监理工程师通知单

工程名称：天津市滨海新区杨家泊镇通威渔光一体现代（海水）渔业园（光伏部分）项目

编号：TJYJP-CZZH-TZD-034

内容：关于现场质量相关事宜

组件紧固件缺螺母

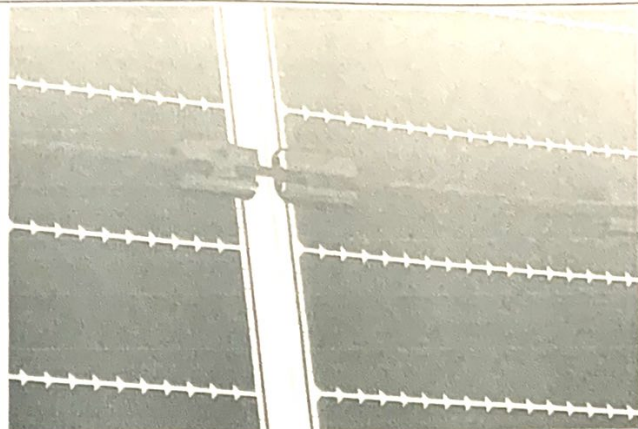
- 1、组件安装有损坏碎裂情况，要求施工不得暴力野蛮施工，做好成品保护工作。
- 2、组件安装组件安装施工，部分组件紧固件缺螺栓，不符合设计要求，影响工程质量，存在组件破损脱落风险。
- 3、34#箱变高压电缆终端头制作，三叉套端头有空鼓情况，存在质量安全隐患。
- 4、现场检查发现有个别作业人员未佩戴安全帽，安全文明施工管理不到位，将对你单位进行经济考核，望予以重视。
- 5、其它未尽事宜请自查自纠。

以上问题要求严格按照设计及相关规范要求整改落实完成，确保工程质量，及加强安全管理，限你单位于2020年05月13日前整改回复本项目建设单位及监理部。
